21-907_Top Totaal_brief verzoek vooroverleg_15-09-2021	3
21-907_Top Totaal_Toelichting bij verzoek vooroverleg	5
2021VP710_op Totaal_Toelichting bij verzoek vooroverleg	6
13_4165_Principeverzoek_220511 (002).....	7
13_4165_Principeverzoek_220511 (003).....	14
13_4165_Principeverzoek_220511 (004).....	21
13_4165_Principeverzoek_220511 (005).....	27
2021VP710_Sit-Gev-Dsn	31
2021VP710_Sit-Plat-Gev	32
2021VP710_Situatie-01A	33
2021VP710_Top Totaal_brief verzoek vooroverleg_15-09-2021	34
2021VP710_Vooronderzoek_aanvragen_eHerkenn ing	36
2022W0486_plattegrond_kelder	38
211028 Mail [REDACTED]	39
211109 maik FW Kieftveen 37 doorsturen naar OddV	41
211109 Mail ([REDACTED]) over oppervlakte bestaande opslag	45
220711 geluid (actie)	47
220713 landschap akkoord (wel actie).....	49
220727 verkeer (nadere vragen).....	50
220728 verkeer (nader advies)	53
220728 verslag planatelier defnitief	56
220823 opschorten vergunning.....	60

datum: 15 september 2021
ons kenmerk: 21-907
uw kenmerk: -
betreft: Verzoek vernieuwbouw bijgebouw Kieftveen 37 Voorthuizen

Verslag PLANATELIER

PLAN: Kieftveen 37 in Voorthuizen

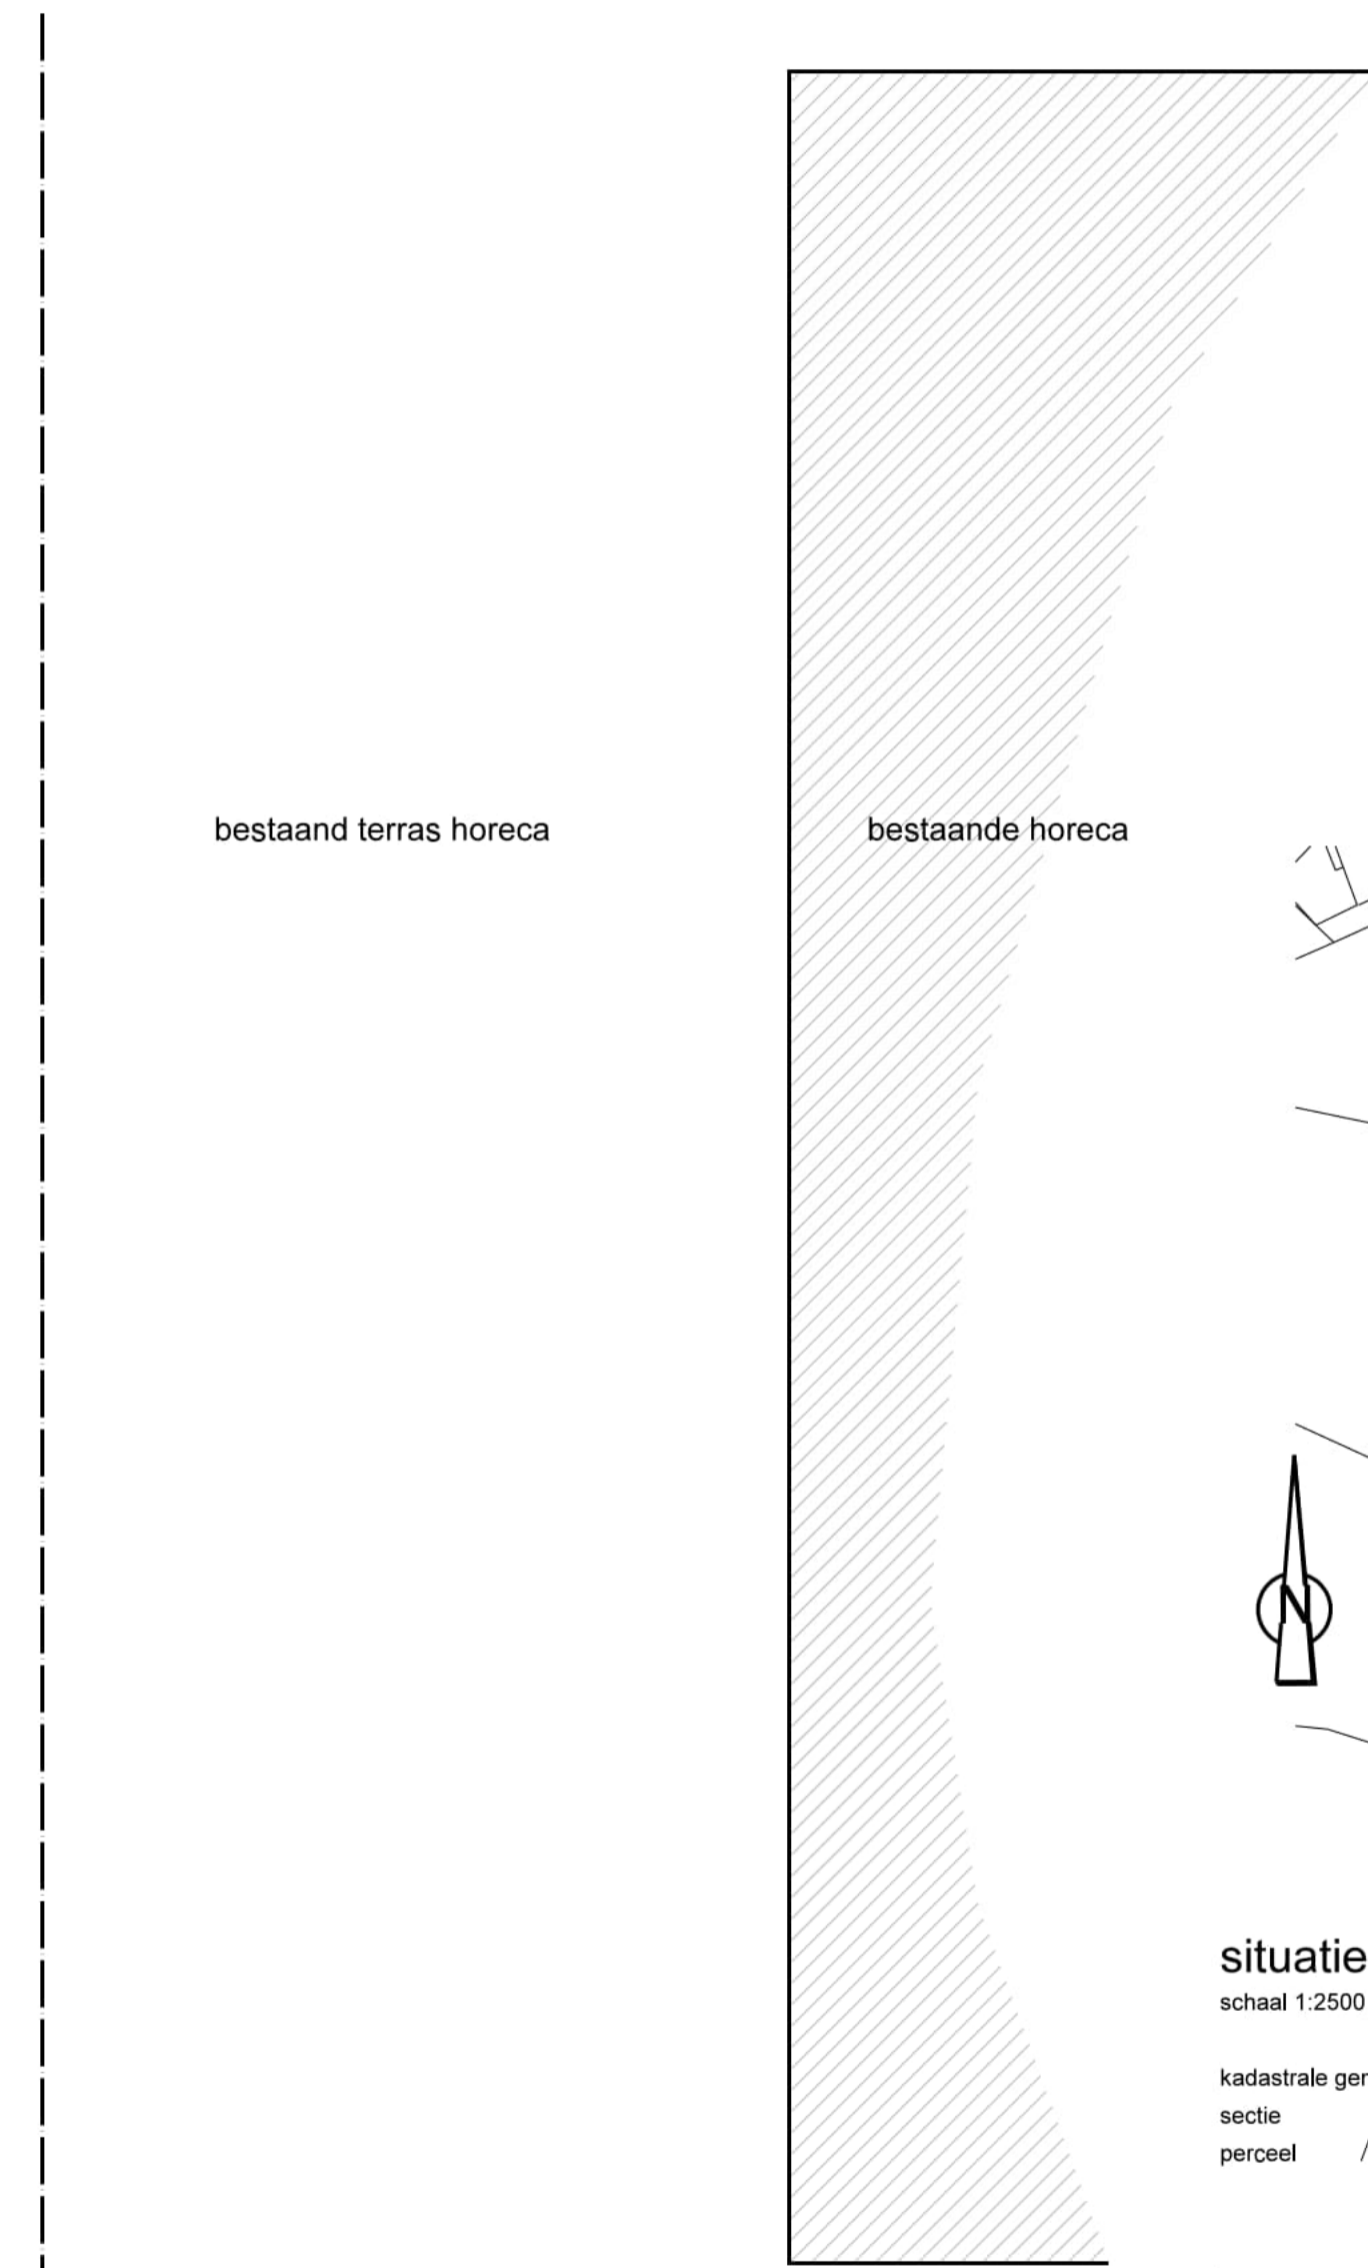
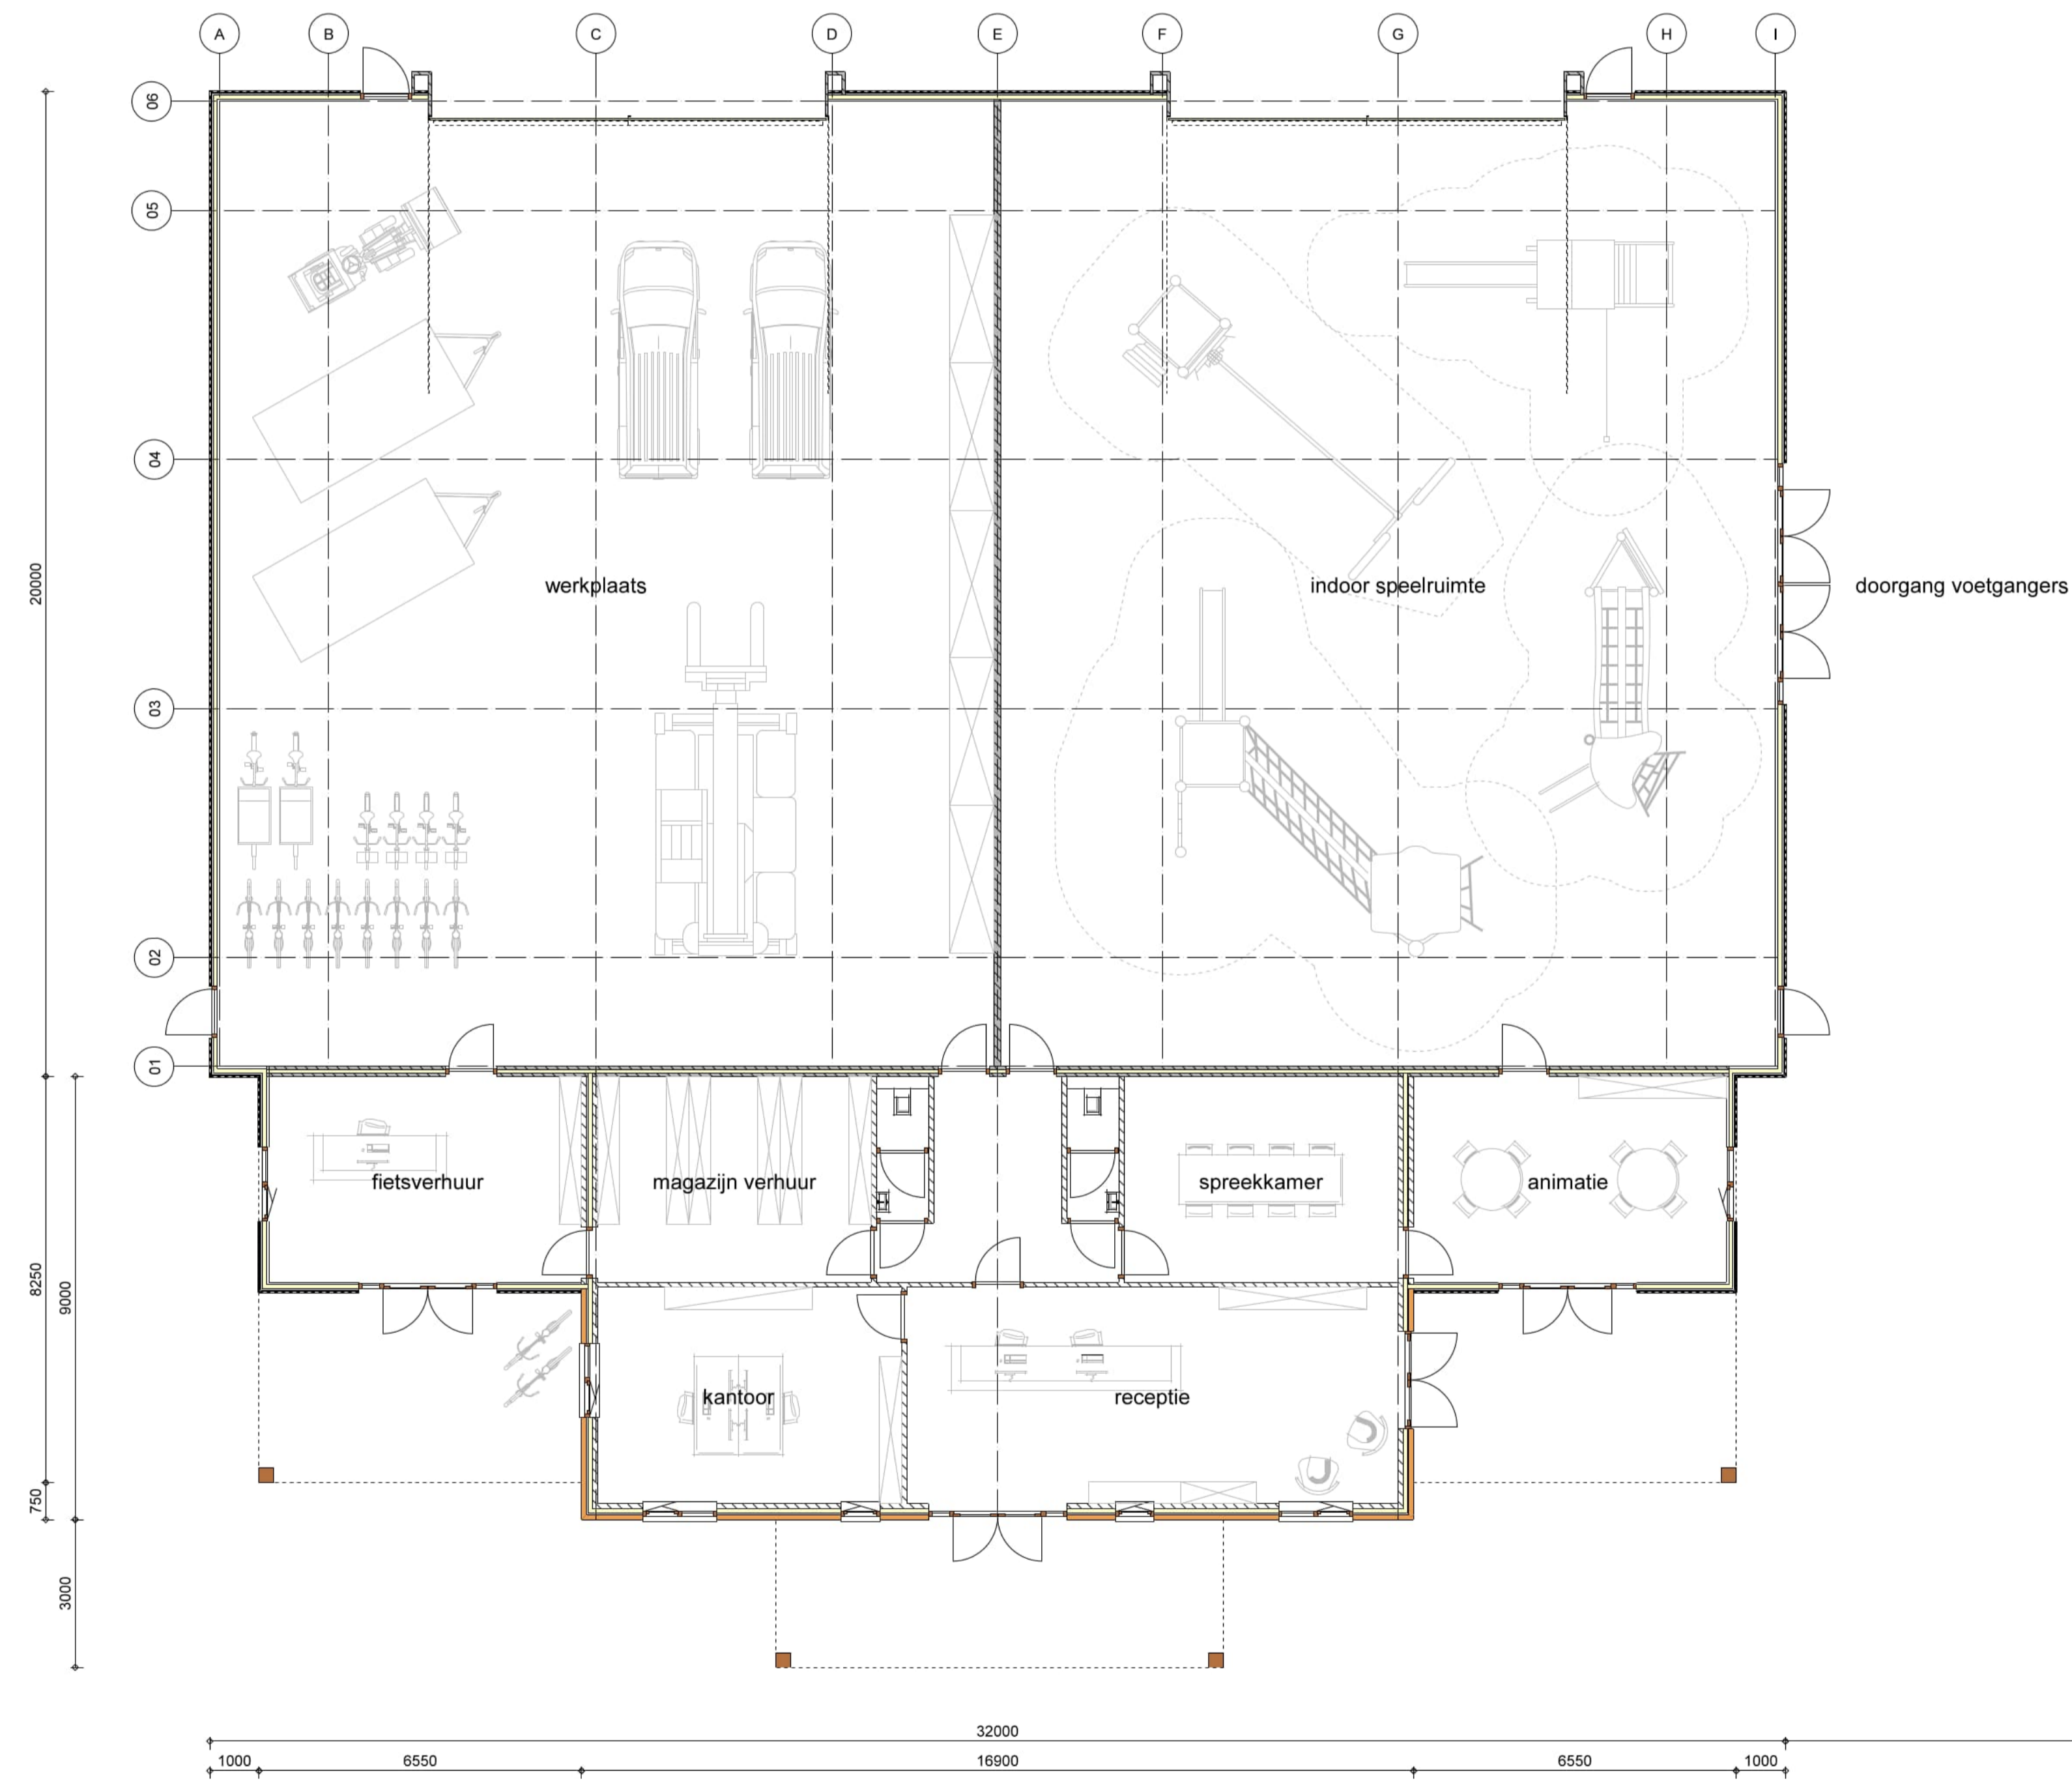
- De goothoogte van een gebouw voor een centrale en/of sanitaire voorzieningen mag niet meer bedragen dan 3,5 m. Goothoogte bij overheaddeuren wordt 5,5 meter. Strijdig met artikel 16.2.3 onder a. Kan binnenplans worden afgeweken middels artikel 16.4 lid 4

- De totale bebouwde oppervlakte van de centrale mag per recreatiebedrijf niet meer bedragen dan de in onderstaande lijst aangegeven oppervlakte. Bergingen mag niet meer dan 150 m2 bedragen. Werkplaats wordt 320 m2. Dan zijn nog geen eens de bestaande bergingen meegeteld. Hiermee is het bouwplan strijdig met artikel 16.2.3 onder c. Kan niet worden afgeweken middels 16.4 lid 2. Daarom een PAB
